Bearbeiter	Telefon	AZ	Vorgang	Datum
Zsuzsa Marton M.Sc.	07561 - 9863 - 33	2001011geo	252056	23.01.2023

Andelshofer Weiher Überlingen

Oberkante Auflastfilter

Anlage 1 Lageplan

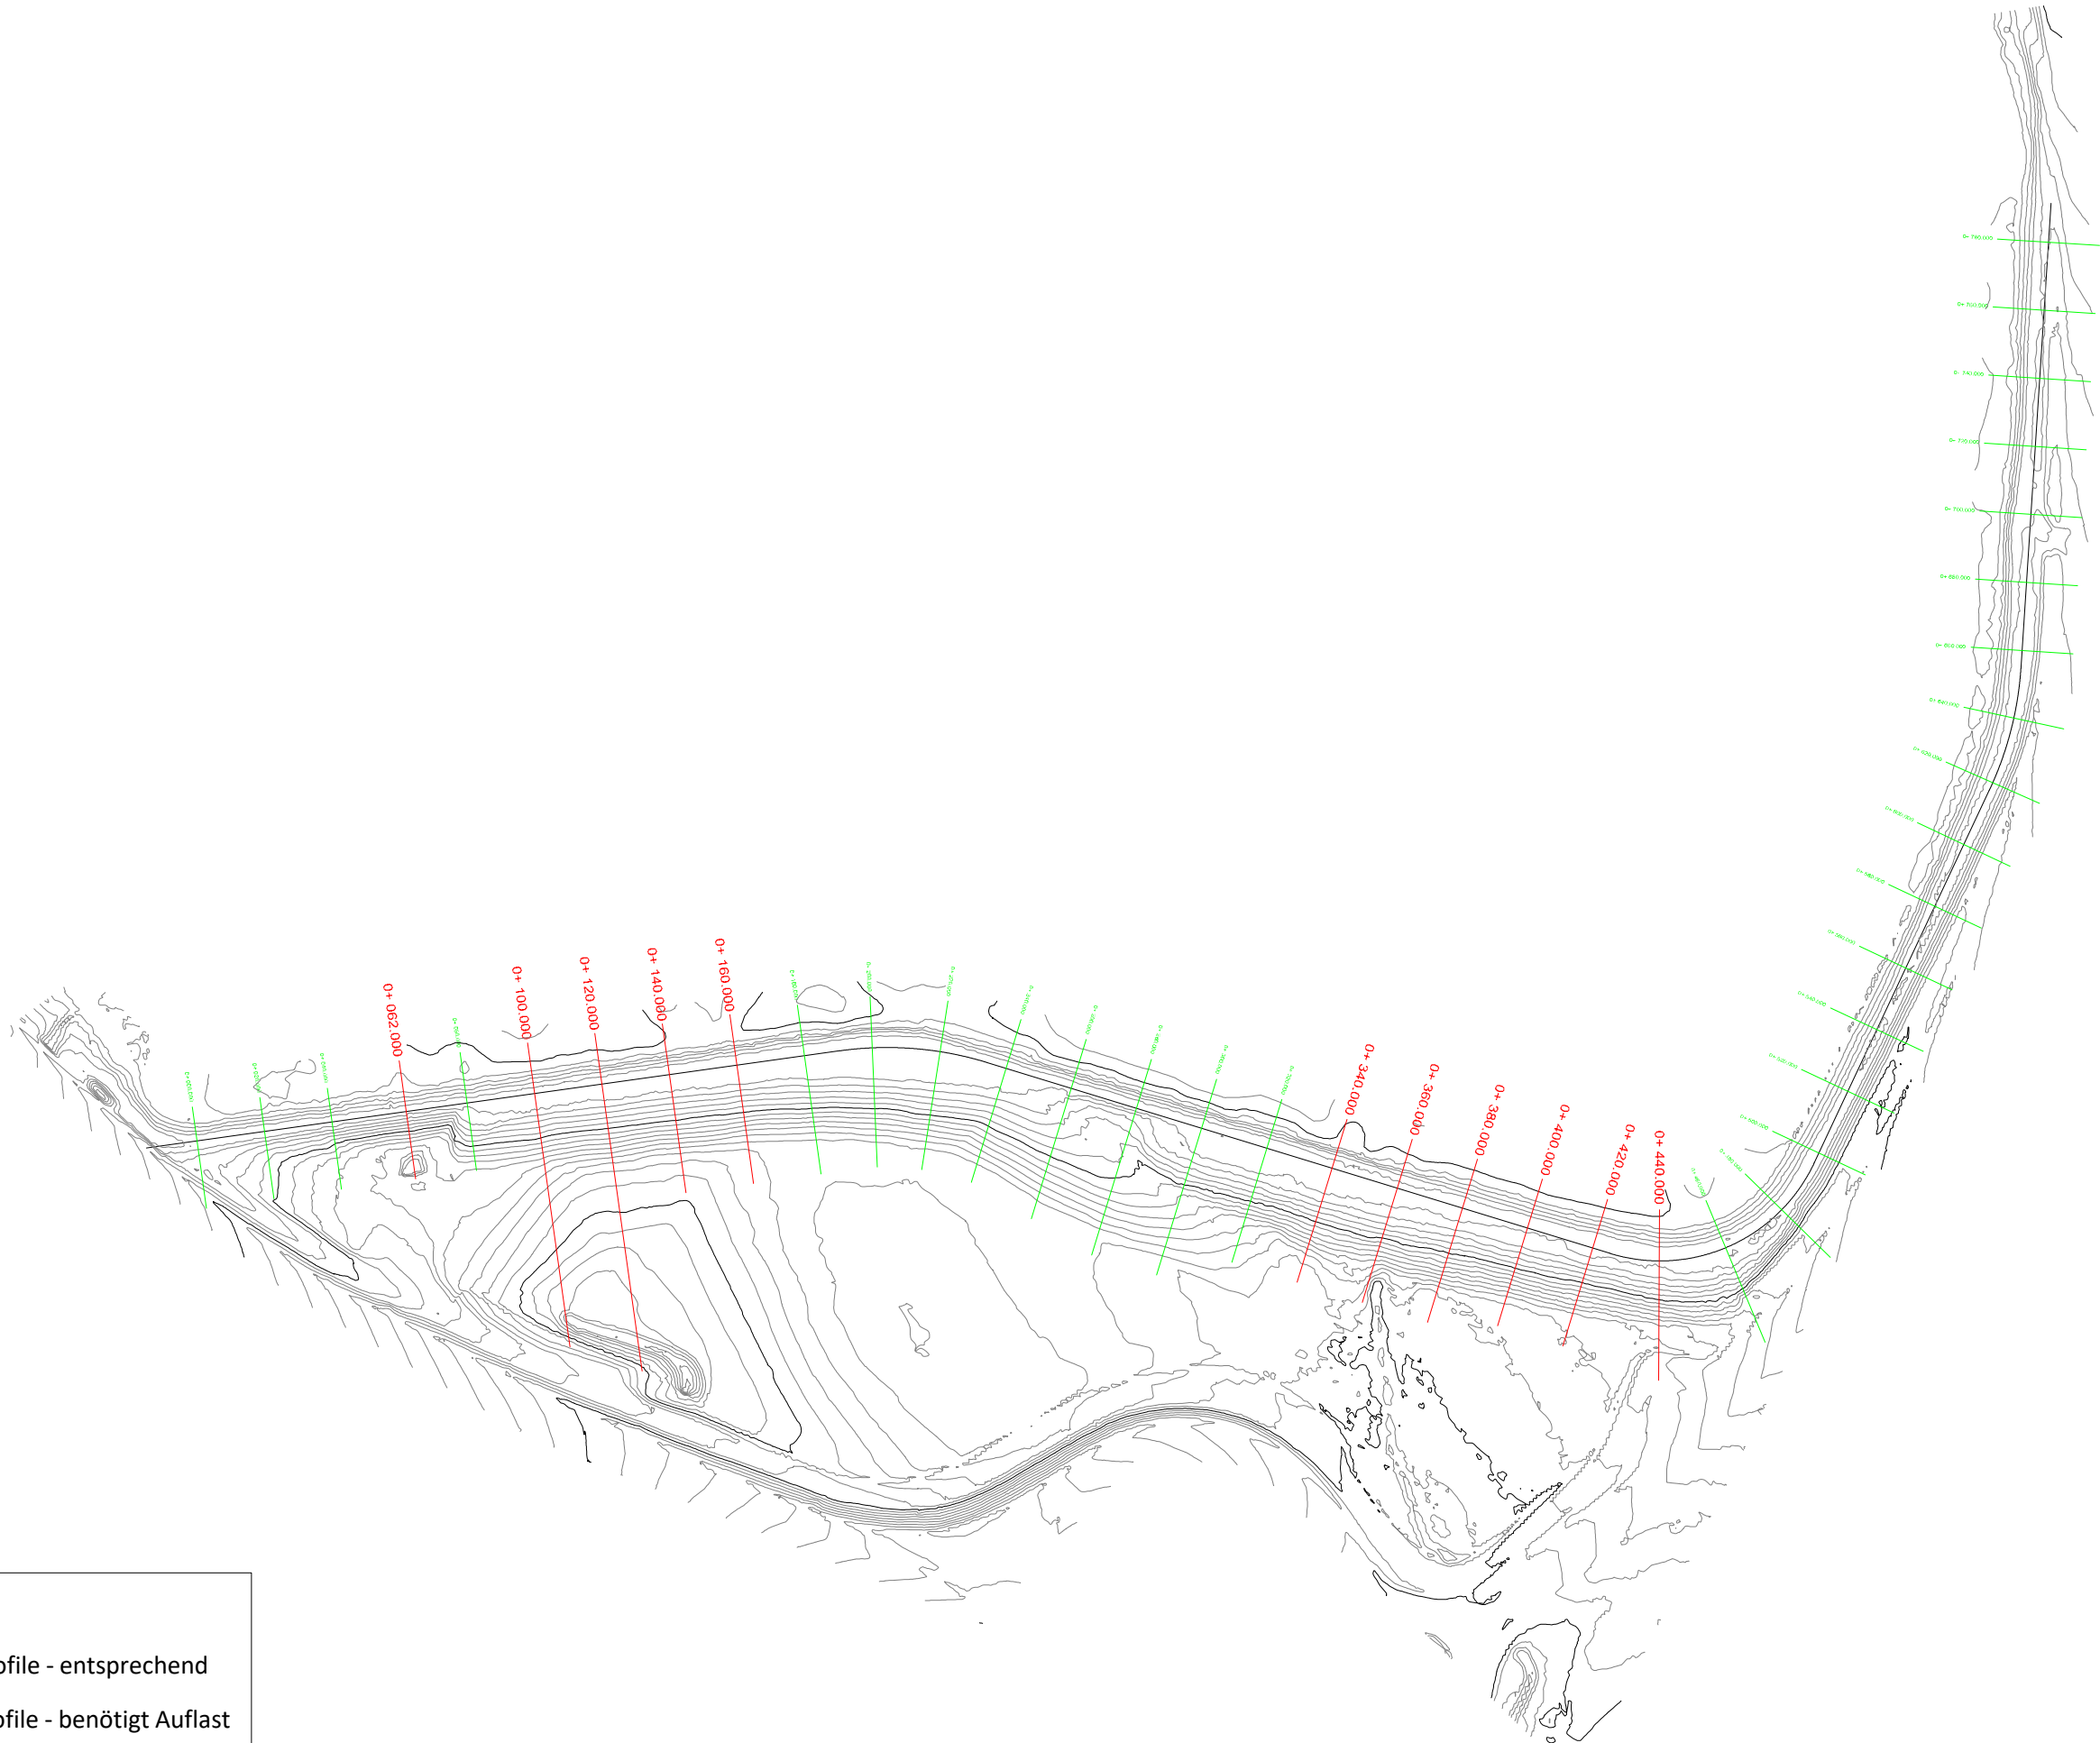
Im Lageplan in der Anlage 1 sind die Querprofile, in denen die Sickerwasserlinie an der luftseitigen Böschungsflanke austritt, in Rot gekennzeichnet. In den anderen Profilen schneidet die Sickerwasserlinie die luftseitige Böschung nicht und verläuft unterhalb der Geländeoberkante.

Für die rot markierten Profile, ausgenommen Station 0+062, ist der Auflastfilter bis auf eine Höhe von 502,0 + 0,5 (Sicherheitszuschlag) = **502,5 mNN** anzulegen.

Im Profil bei Station 0+62 ist ein Rückbau des Bauwerks (Schieberhaus) sowie eine Auffüllung der Grube bis 503,0 mNN vorgesehen. Hier wird vorgeschlagen, den Auflastfilter bis **504,5 mNN** (einschl. Sicherheitszuschlag) anzulegen.
